# **HENVENDELSER MODTAGET I HØRINGSPERIODEN**

## **FORSLAG TIL LOKALPLAN VED AMAGERBANEN NORD**

Offentlig høringsperiode fra den 15. november 2021 til den 10. januar 2022

### **Tegning 7c**

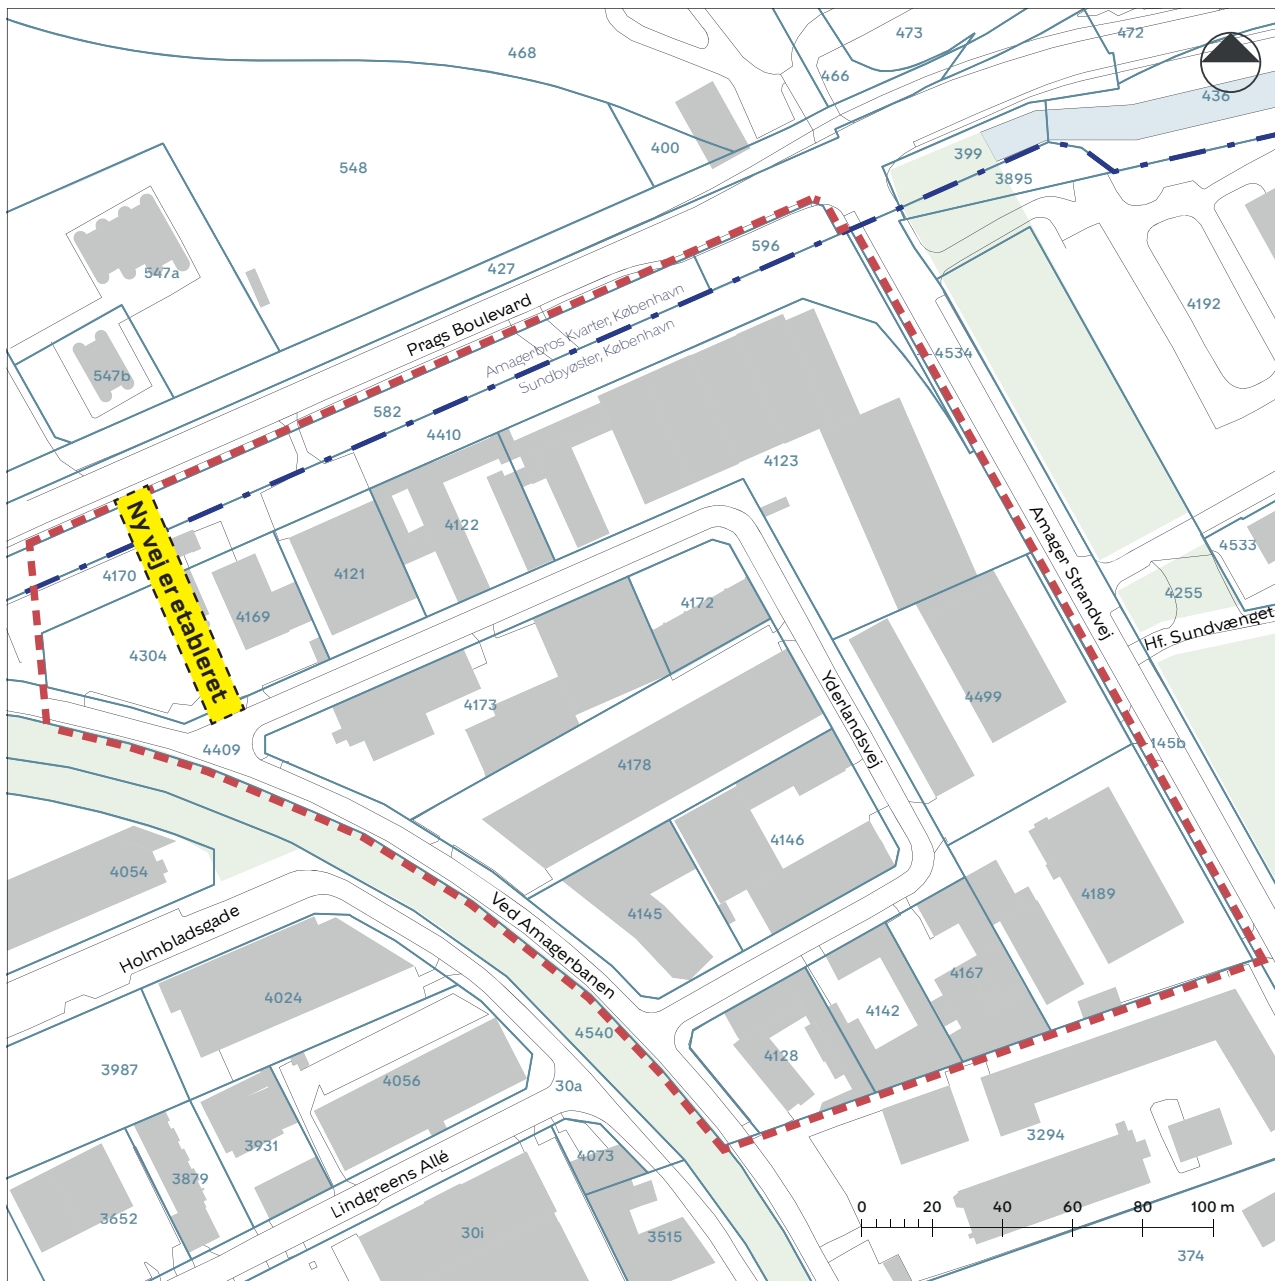
Beplantning: På tegning 7c er gård med almen bebyggelse og børneinst. benævnt med et 3 tal (træ over 15m). Dette ønskes ændret da der i denne gård planlægges med fuld p. kælder hvor et træ med højde over 15m vil være meget vanskeligt at løse. Her også taget den almene anlægsøkonomi i betragtning. Felt for plantning af træer ønskes udvidet til det markerede felt på bilag 7c.

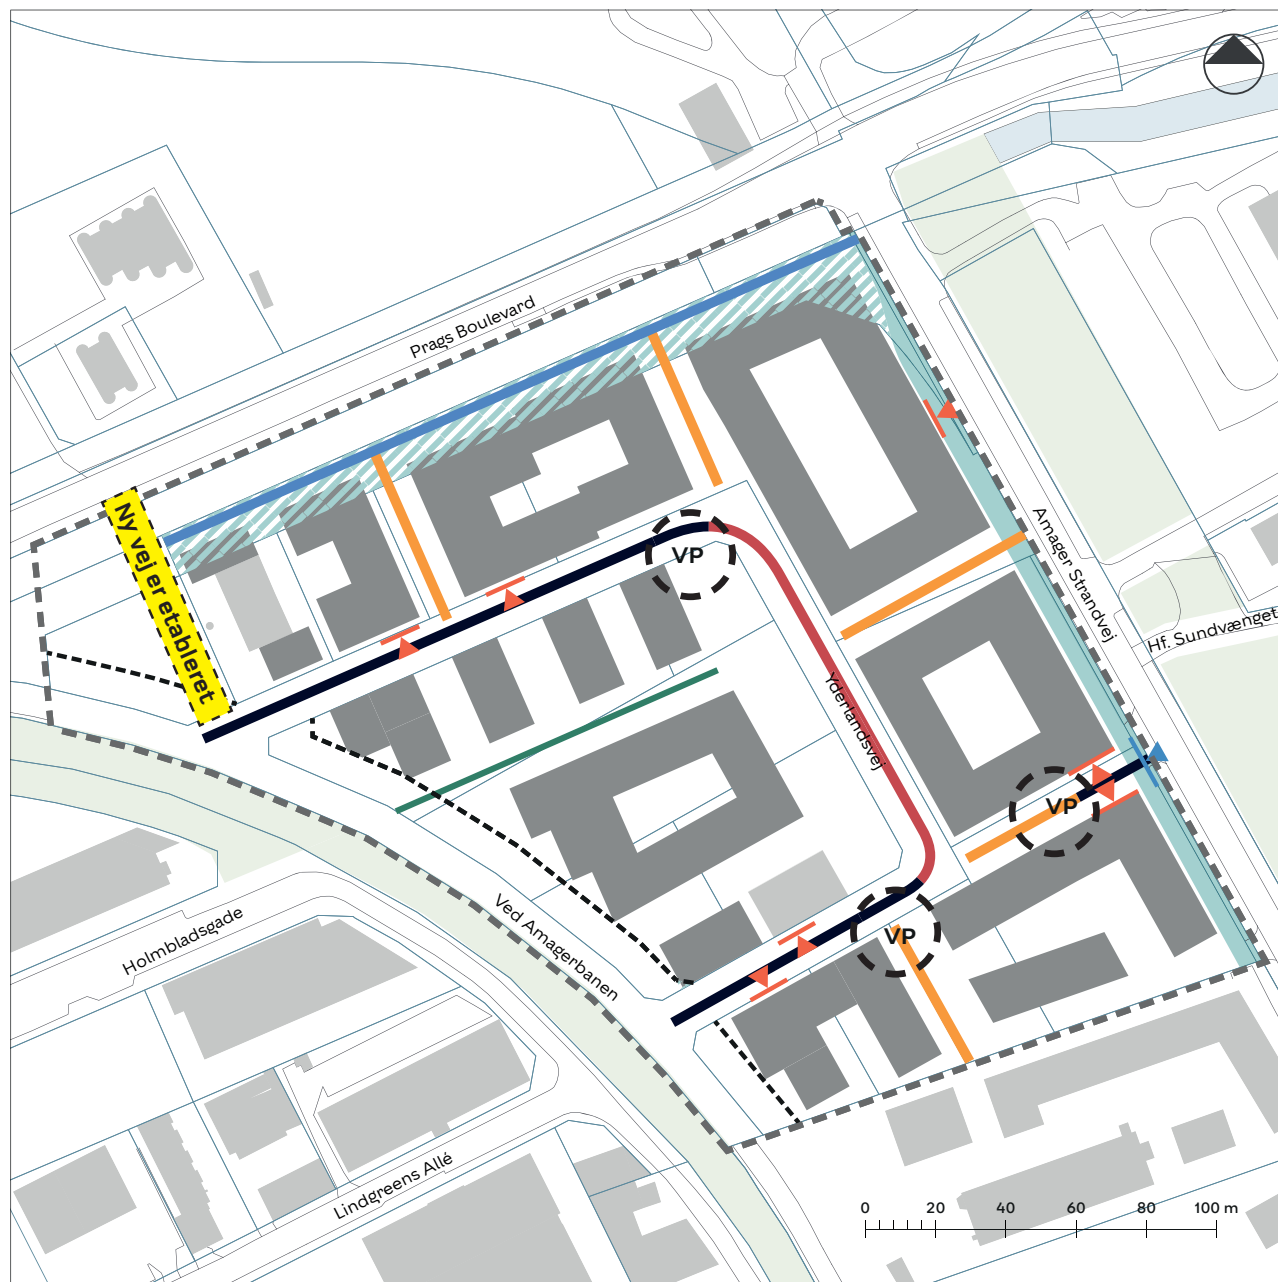
Efter ønske fra det almene boligselskab ønskes husdybde til 14 m på alle etager for ensidigt belyste ungdomsboliger, dette generelt for hele LP området.

”Serviceerhverv” ønskes ændret til ”Bolig eller serviceerhverv” i markerede felter

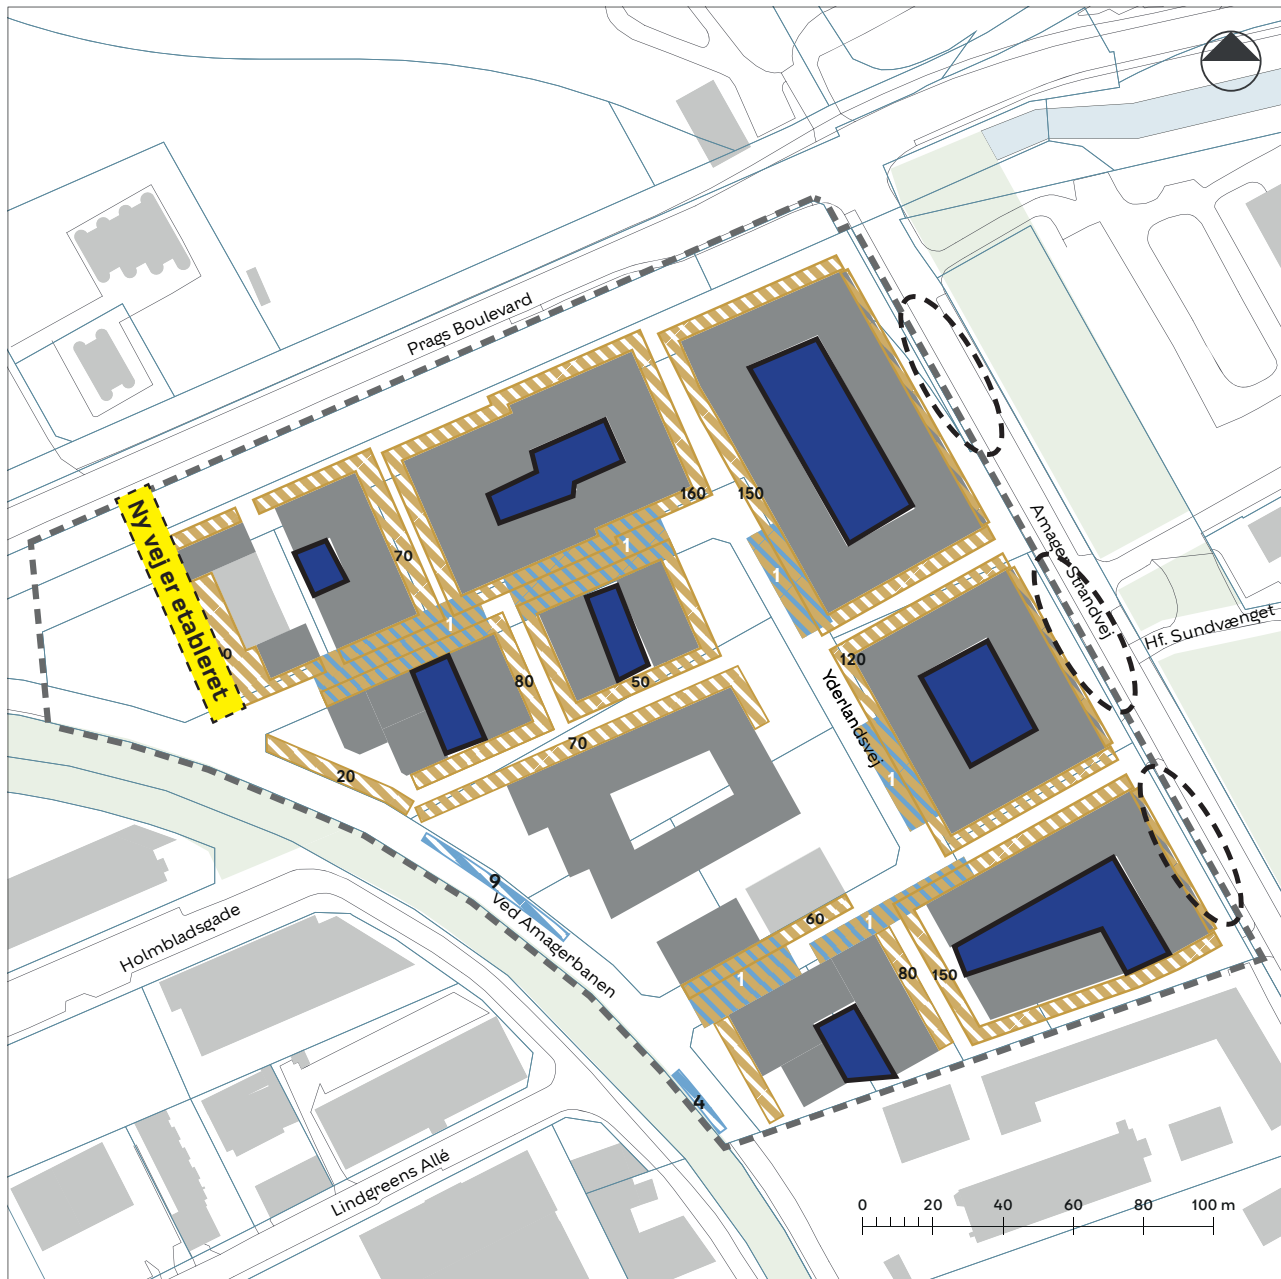
Grundejergruppen har ønske om, at markering VP fjernes fra tegning da tekst under § 4, stk. 3 – "Blinde veje skal forsynes med vendepladser" – bør være nok til at justere dette forhold. Ønsket er primært begrundet i at vejprojektet endnu ikke kendes og at VP evt. placeres andre steder vi ikke kender endnu og

dispensationsansøgninger bør undgås.

## Tegning 5a · Bebyggelsens omfang og placering

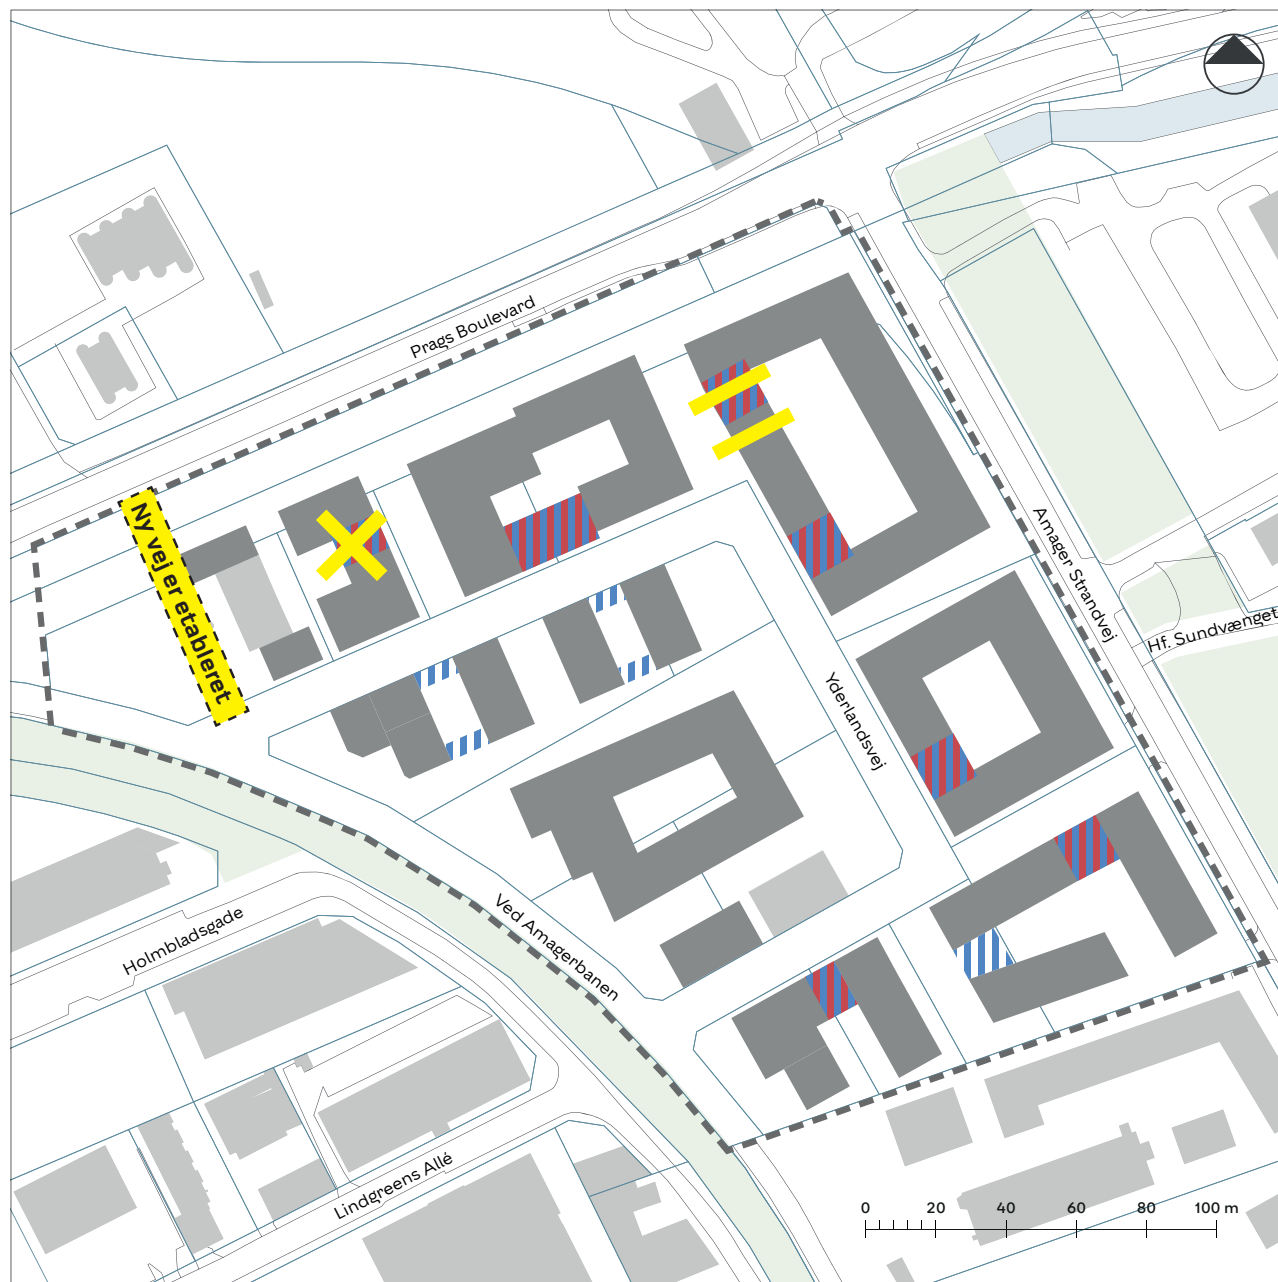
Bebyggelsens omfang og placering: Der ønskes tilføjet et trekantet byggefelt vest for det L-formede byggefelt på hjørnet af Yderlandsvej 2 og Ved Amagerbanen. Ønsket byggehøjde 2-3 etager. Det vil give mulighed for variation i byggeriet her hvor der er planer om at etablere en cafe med tagterrace med aftensol.

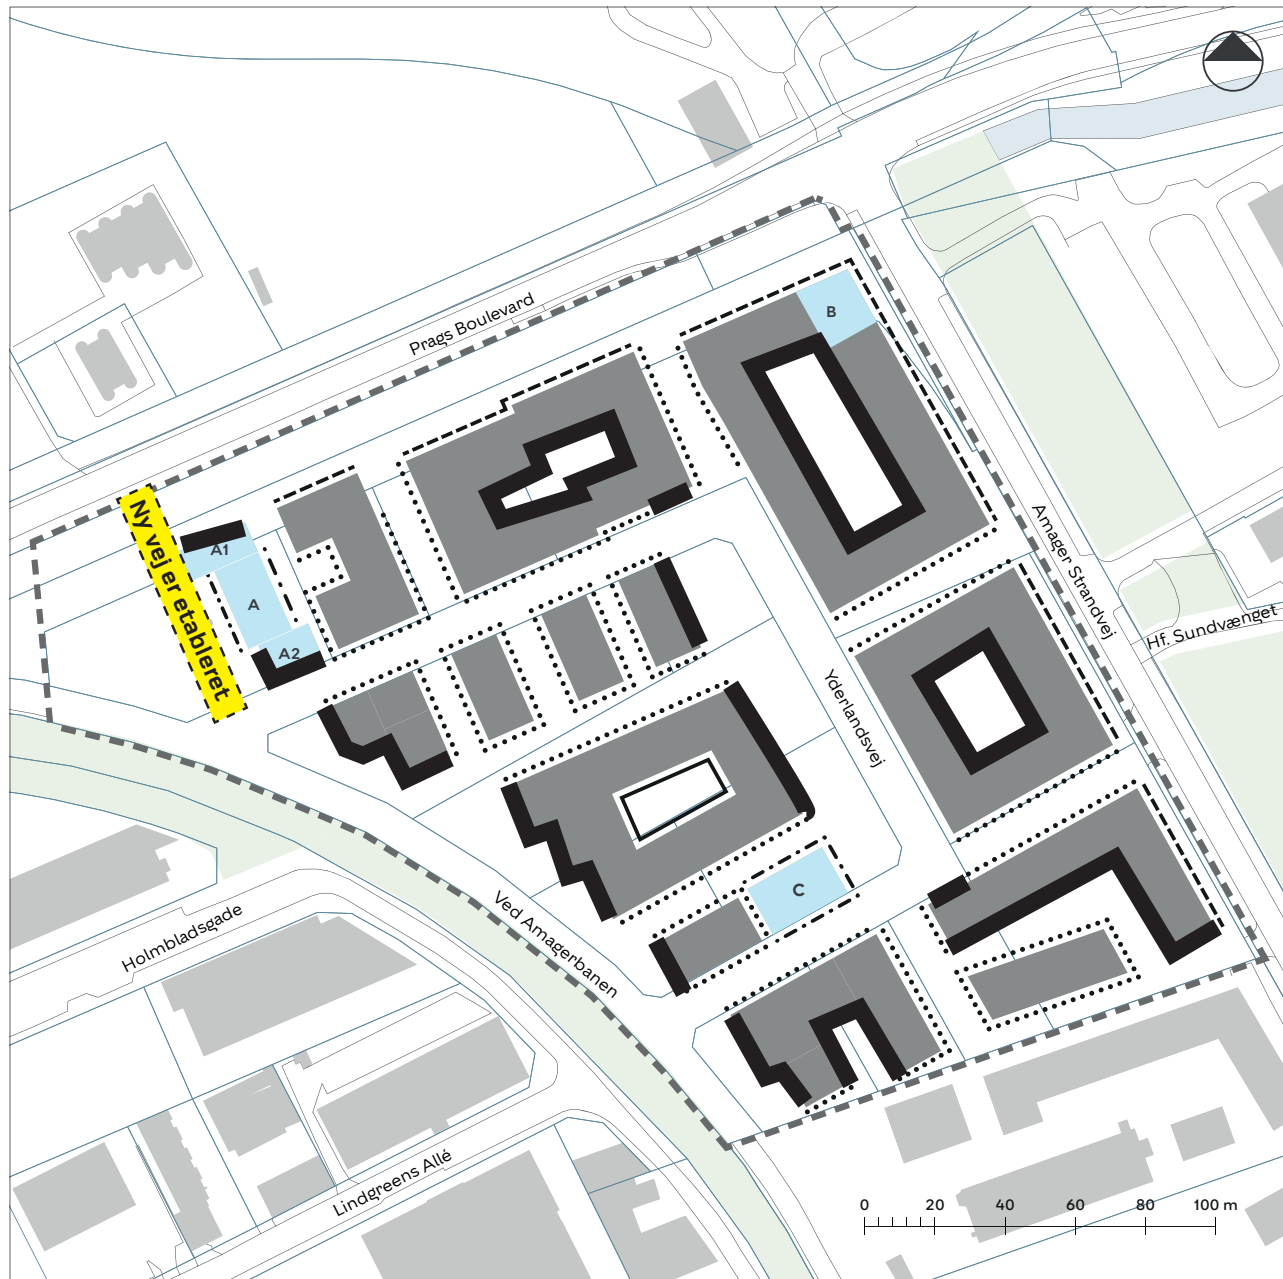
Streg ønskes flyttet

Streg ønskes forkortet

## Tegning 7c • Beplantning

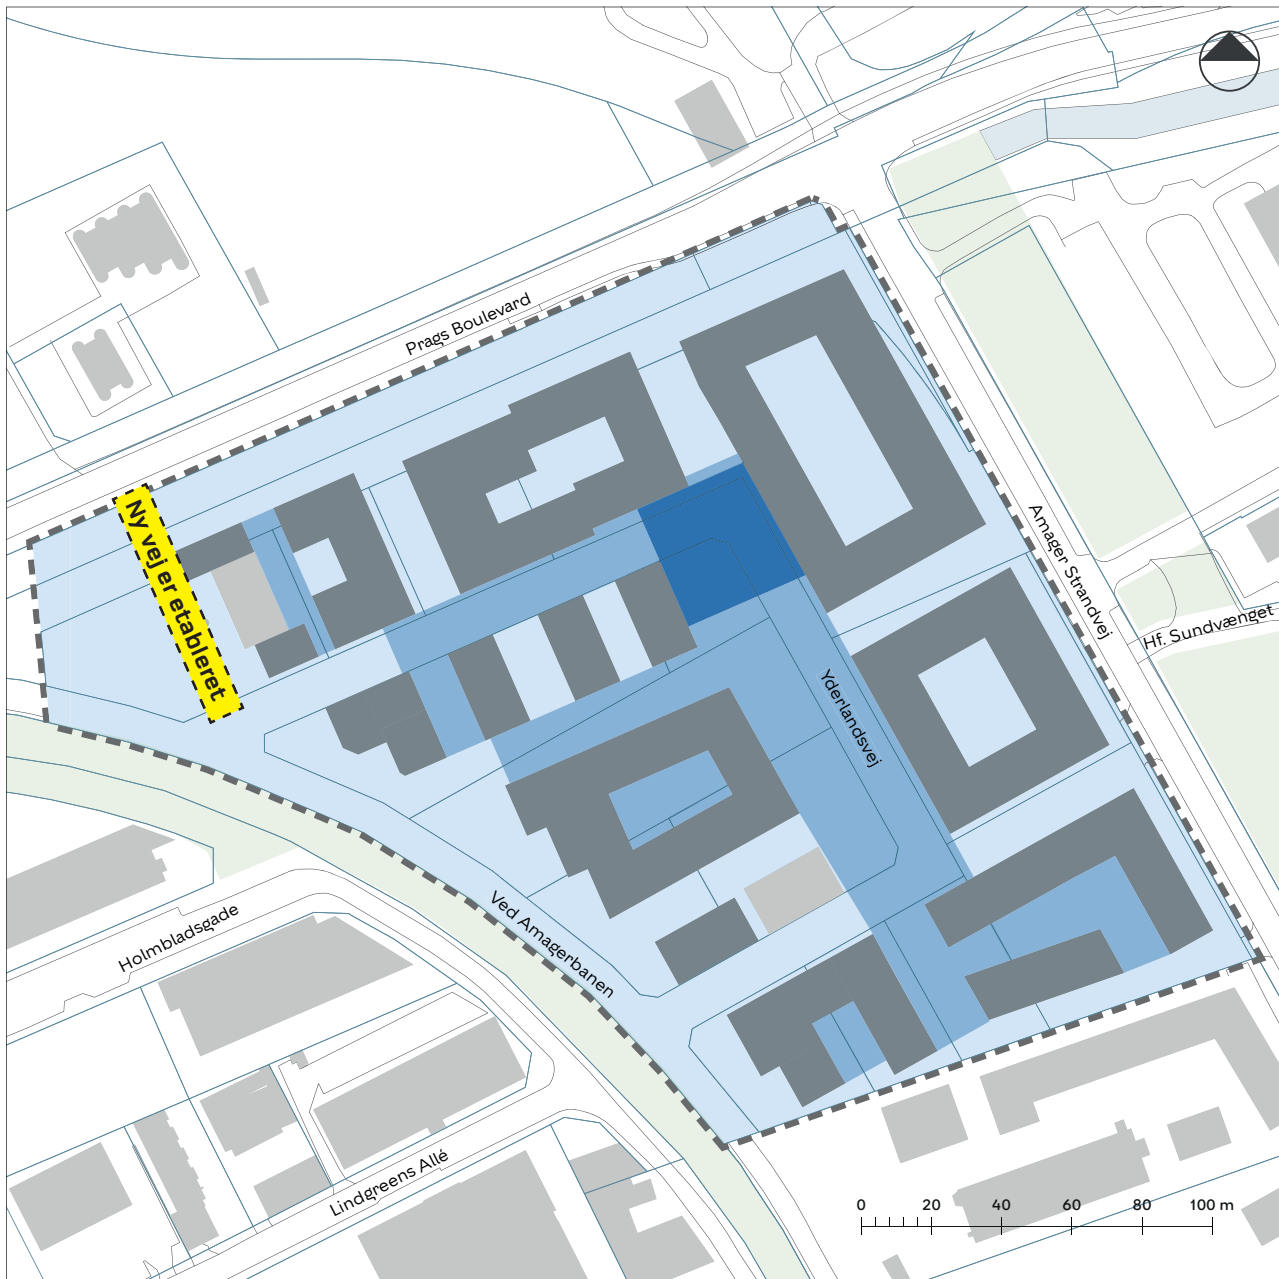
Beplantning: På tegning 7c er gård med almen bebyggelse og børneinst. benævnt med et 3 tal (træ over 15m). Dette ønskes ændret da der i denne gård planlægges med fuld p. kælder hvor et træ med højde over 15m vil være meget vanskeligt at løse. Her også taget den almene anlægsøkonomi i betragtning.

Felt for plantning af træer ønskes udvidet til det markerede felt
